改善箇所説明図

基準不適合発生箇所

原動機制御コンピュータ

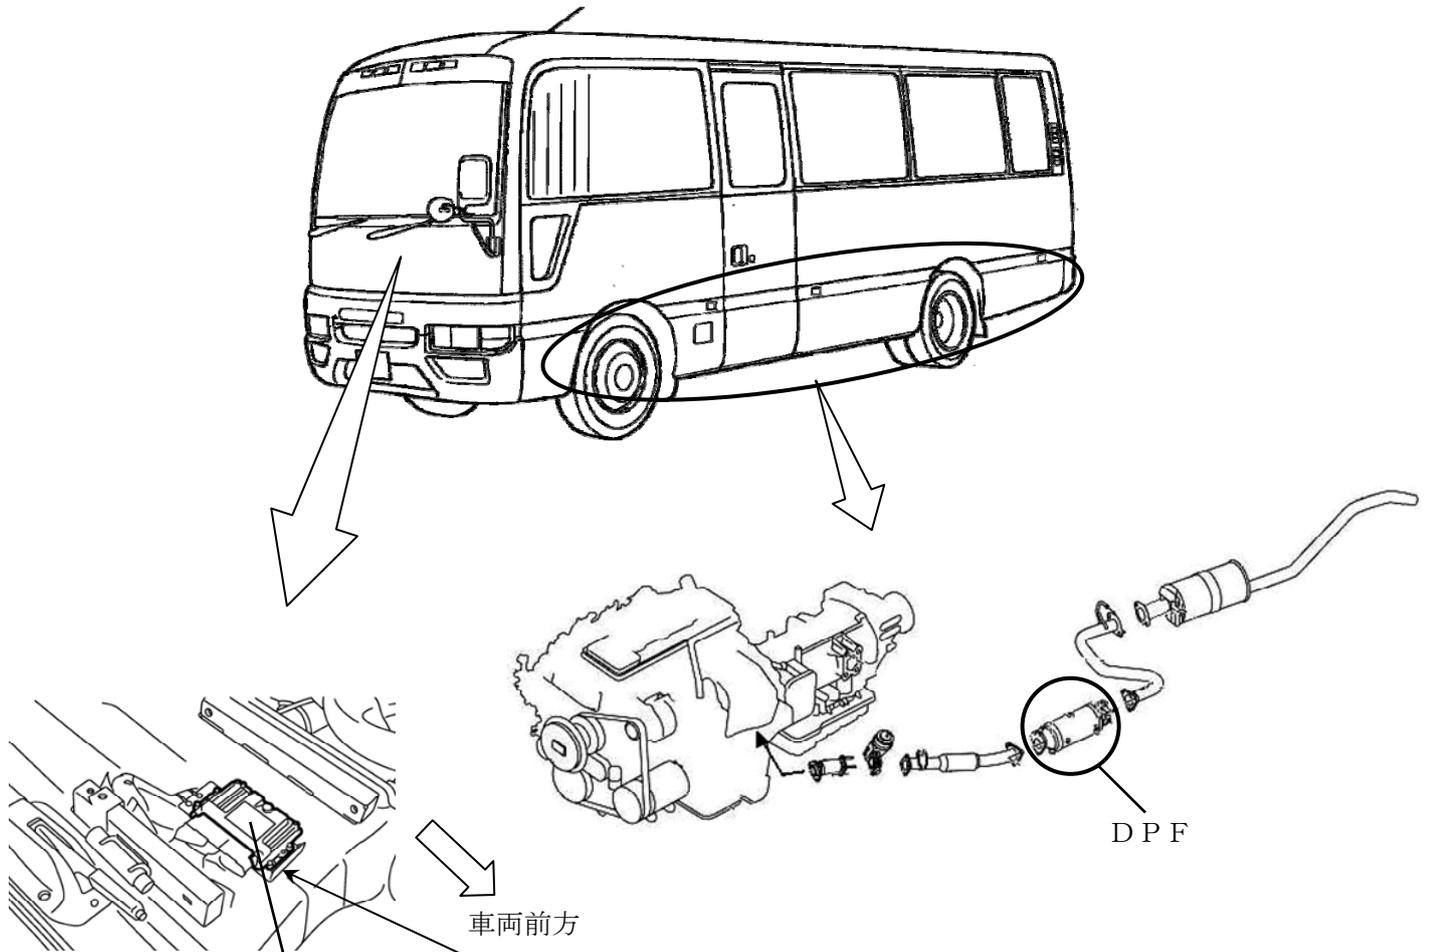
DPF（ディーゼル粒子状物質除去装置）付き車の原動機制御コンピュータにおいて、

- ① 自動再生（捕集した粒子状物質の燃焼除去）の作動条件が不適切なため、極低速や極短距離の走行において、自動再生が頻繁に行なわれるおそれがある。そのため、余剰な燃料がエンジンオイルに混入し、エンジンオイル量が規定量を超えた状態で使用を続けると、吸気経路にエンジンオイルが混入して白煙が発生し、エンジンの回転が上昇することがあり、最悪の場合、エンストして再始動できなくなるおそれがある。
- ② 暖房促進時のアイドル回転数が不適切なため、黒煙が発生してPM（粒子状物質）が多量に堆積するものがある。そのため、エンジンが不調となり、最悪の場合、エンストして再始動できなくなるおそれがある。

全車両、当該制御コンピュータのプログラムを修正するとともに、エンジンオイルを新品に交換する。

識別：銀色のシールをモデルナンバープレートの右横に貼り付ける。
